玄海原子力発電所3号炉及び4号炉

標準応答スペクトルを考慮した評価に関する
今後の対応方針及びスケジュール

2022年7月1日
九州電力株式会社

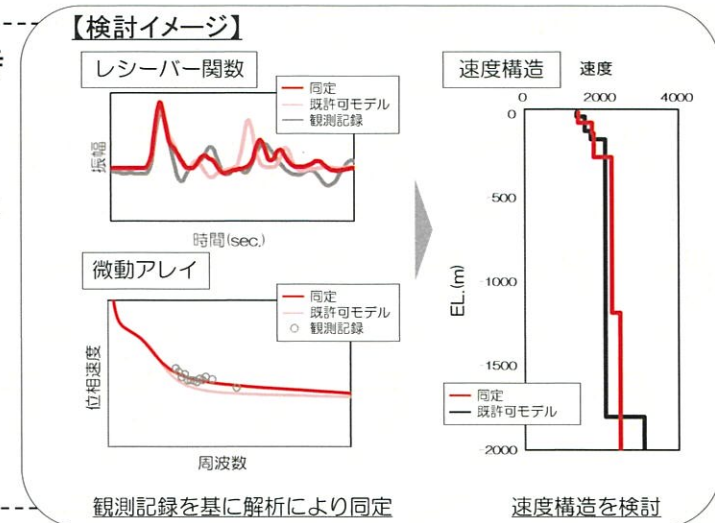
【コメントNo.2】

新たに設定した地下構造モデルについて、地盤減衰の設定の考え方、根拠を明確にし、説明すること。

【コメントNo.3】

地震基盤相当面は、設置許可基準規則解釈別記2の定義に従い $V_s=2,200\text{m/s}$ 以上の層に設定すること。

- ・最新の知見、観測記録を取り入れ、今回の設置変更許可申請時(令和3年8月23日)の地下構造モデルから速度構造も含めて見直す方針について説明。
- ・今回の設置変更許可申請時(令和3年8月23日)からの変更点は下記の通り。
 - 地盤減衰の検討に加えて、標準応答スペクトルが定義される地震基盤相当面($V_s=2200\text{m/s}$ 以上)を設定するため、速度構造を検討。
 - 既許可の地下構造モデルもまとめて見直す。

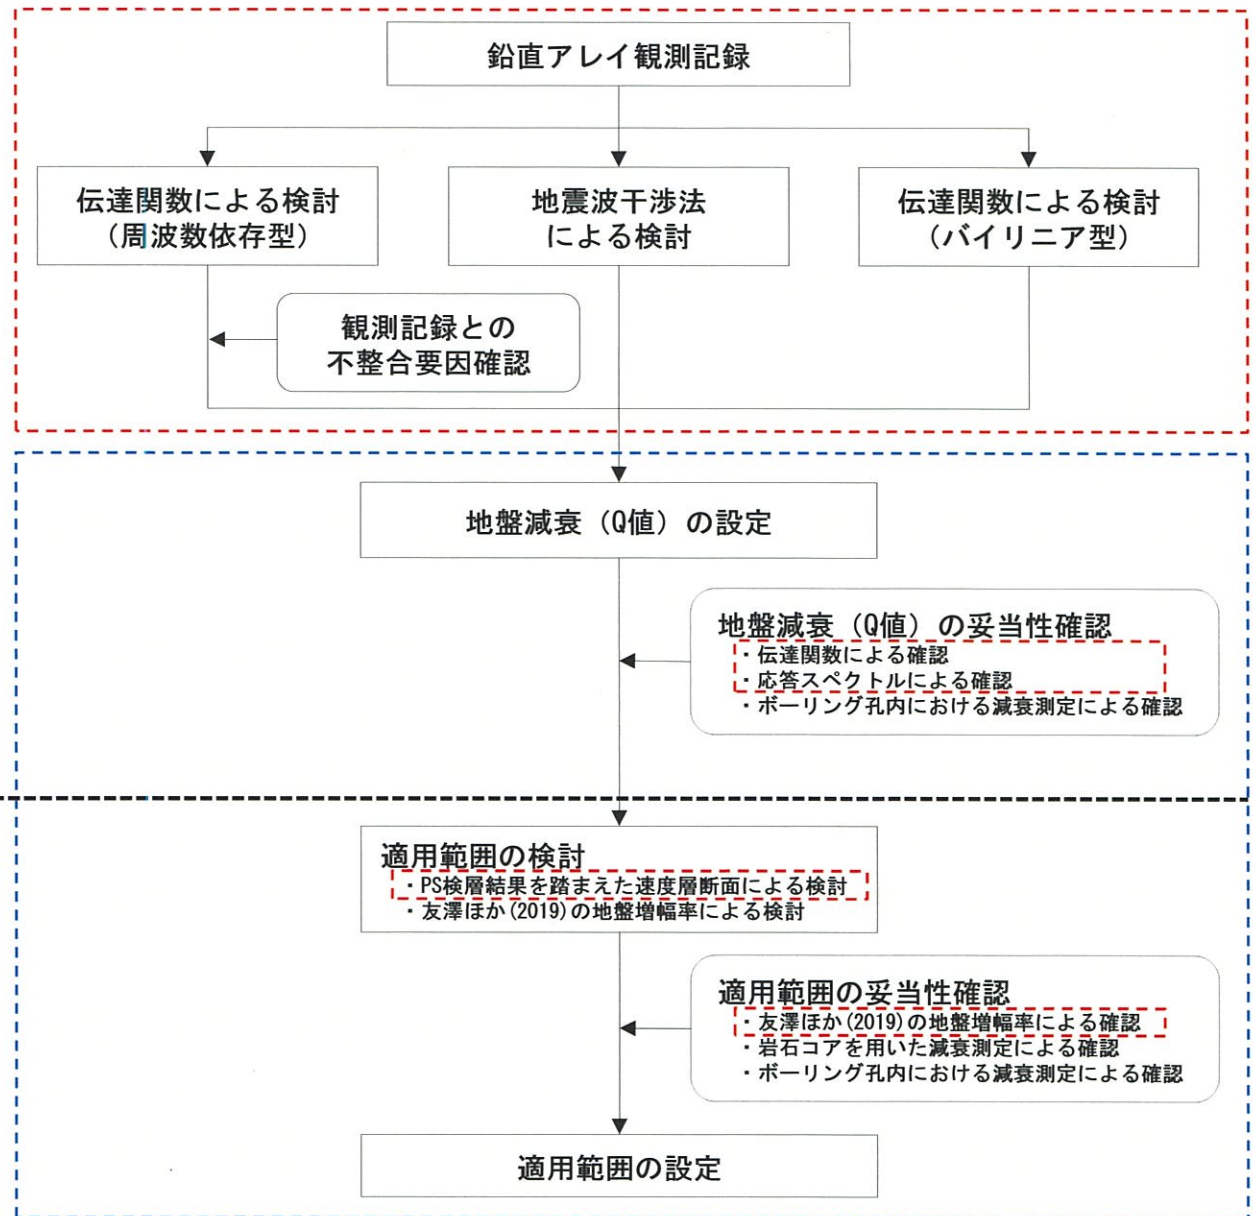
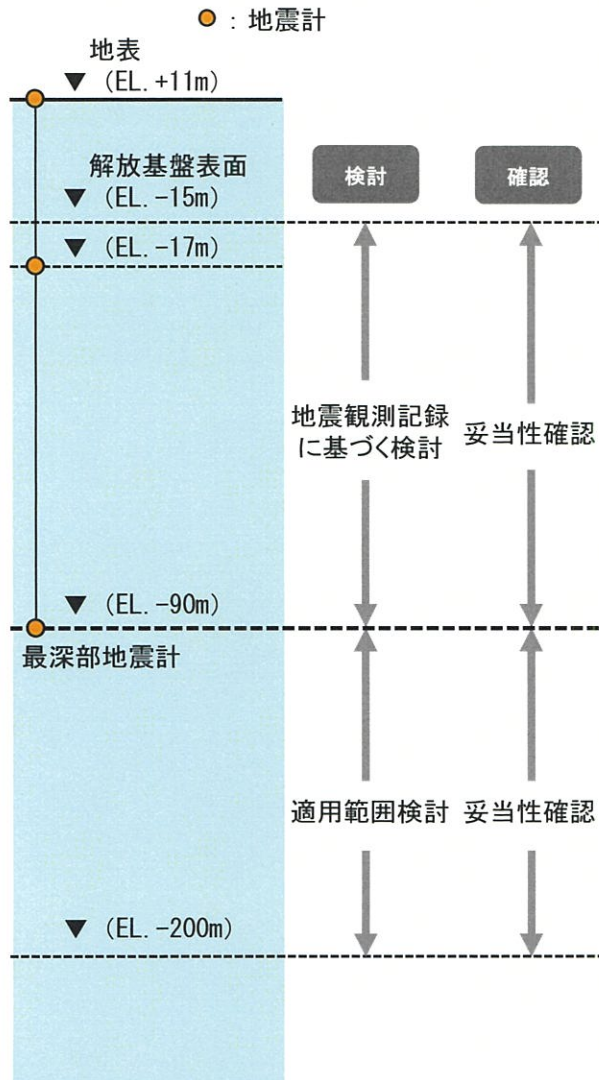
【コメントNo.2】

新たに設定した地下構造モデルについて、以下を踏まえ、地盤減衰の設定の考え方、根拠を明確にし、説明すること。

- ①15Hz程度までの範囲で評価した地盤減衰の高周波数帯への適用性
- ②地震観測記録が得られていない深さにおける地盤減衰の設定
- ③地盤減衰の不確かさの考え方

- ・①について、解放基盤表面(EL.-15m)から最深部地震計(EL.-90m)までの範囲について、蓄積された地震観測記録を用い、複数の手法により地盤減衰(Q値)を検討。15Hz程度までの範囲で評価した地盤減衰の高周波数帯への適用性について、地盤減衰(Q値)の高周波数帯における上限値に関する知見等を基に検討。(第1049回審査会合にて説明)
- ・②について、最深部地震計(EL.-90m)以深の地盤減衰(Q値)については、解放基盤表面から最深部地震計までの範囲で設定した地盤減衰(Q値)の適用範囲を検討。
- ・③について、検討した地盤減衰(Q値)に対して、不確かさの考え方を整理し、地盤減衰(Q値)を設定。
- ・更に②③について、解析的な検討に加え、データ拡充を目的とした新たな追加調査による結果に基づく妥当性確認を実施。
 - －EL.-200m程度の範囲で得られた岩石コアを用いた減衰測定結果及びボーリング孔内における減衰測定結果を踏まえた検討により設定した地盤減衰(Q値)の妥当性を確認。
